# Boletim Técnico #43

Alteração de geometria do perfil RO240

Alteração no tipo de material das guarnições GUA637, GUA638 e GUA639

### Alteração de geometria e peso RO240

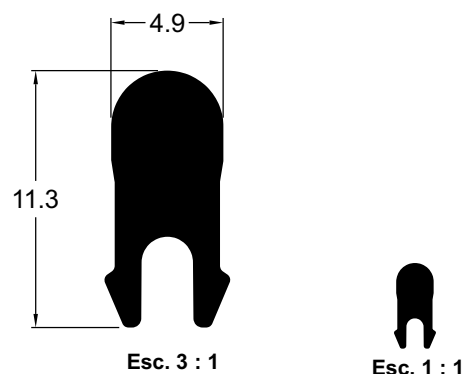
**DE**

**RO240** 0,098 kg/m

Trilho inferior clicado

**PARA**

**RO240** 0,117 kg/m

Trilho inferior clicado
